Date: 09/09/2015

Prot. N. AMEGSARD20150402-12

OGGETTO: SOCIETÀ TGS NOPEC GEOPHYSICAL COMPANY ASA - PROCEDURA "d2 E.P.-TG". RISPOSTE E COMMENTI RIGUARDANTI LE INTEGRAZIONI RICHIESTE DALLA CTVIA (CTVIA-2015-0002687 del 04/08/2015 acquisita con prot. DVA-2015-0020599 del 05/08/2015).

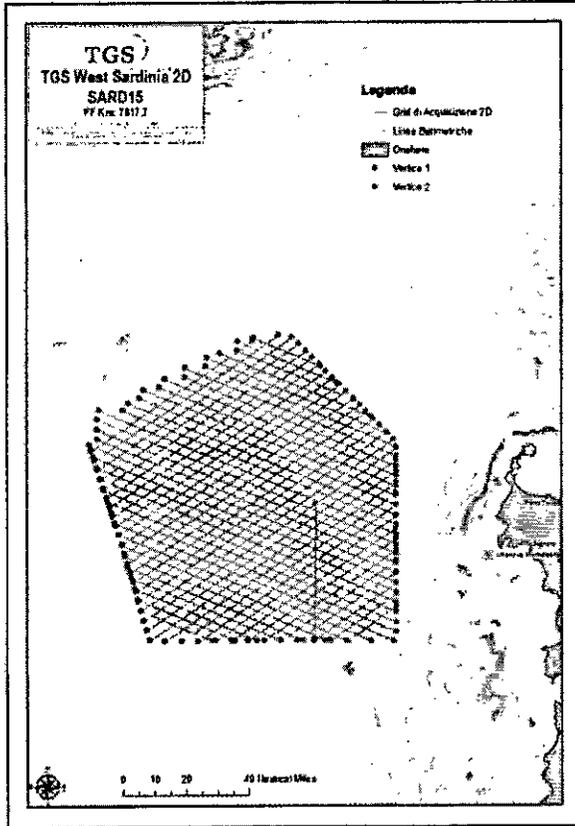
- 2 Predisporre una dettagliata griglia di rilevamento delle linee sismiche nelle due tipologie di acquisizione (2D e 3D) che il Proponente intende effettuare sull'area in argomento, definendo la fase di allestimento del sistema di acquisizione e della direzione di acquisizione (percorsi della nave sismica da sud verso nord, da est verso ovest etc.), rivedendo in particolare la distanza tra ciascuna linea sismica (indagine 2D) di ampiezza non inferiore alle 20 miglia nautiche ed a 10 miglia nautiche (indagine 3D) tra le stesse, da riportare su carta nautica in scala adeguata, considerato che tali elementi risultano di determinante importanza per valutare i possibili movimenti della fauna marina e dei mammiferi marini in particolare per allontanarsi dal disturbo delle immissioni sonore generate dagli air guns.*

Per quanto riguarda le richieste di integrazioni fatte al punto 2 dalla CTVIA, la Proponente ha già provveduto ad inoltrare il dettaglio delle direzioni di acquisizione dati a Codesto Ministero, conformemente inoltre a quanto già comunicato per istanza al Ministero dello Sviluppo Economico (UNMIG) ed a seguito delle richieste inoltrate dallo stesso MiSE in data 16/02/2015 con nota prot. N. 0003034 ed a cui la Scrivente ha favorevolmente risposto con nota AMEGSARD20150218-03 del 19-02/2015.

Il suddetto dettaglio è stato inoltre riportato in mappa all'interno del documento Programma Tecnico dei Lavori Preventivati (file anche denominato "Progetto Definitivo"), a pagina 39, presente altresì in versione

digitale fra i documenti trasmessi in istanza al Ministero dell'Ambiente. Tali documenti non sono tuttavia ritenuti parte integrante della Valutazione di Impatto Ambientale poiché di carattere altamente strategico e strettamente confidenziale. Riportiamo qui di seguito tale mappa per maggiore chiarezza.

La mappa, corredata da coordinate Lat/Long in tabella, riporta i due Vertici (Vertice 1 e Vertice 2) di inizio/fine linea, rispettivamente in colore rosso e verde, tali punti sono di per sé sufficienti a stabilire il verso di ciascuna linea sismica, identificata da un numero sequenziale (Seq.) in tabella. Tuttavia ci preme specificare che per motivi relativi alla sicurezza delle operazioni in mare e previa autorizzazione delle Autorità Portuali la sequenza di acquisizione potrebbe variare al fine di favorire il coordinamento delle operazioni in mare o assecondare richieste specifiche che potrebbero provenire dallo Stato Maggiore della Marina Italiana e/o dalle Capitanerie di Porto interessate per competenza. Una volta ottenuto il Permesso di Prospezione TGS comunicherà preventivamente eventuali variazioni a Codesto Ministero ed inoltrerà un rapporto di fine campagna ad operazioni concluse.
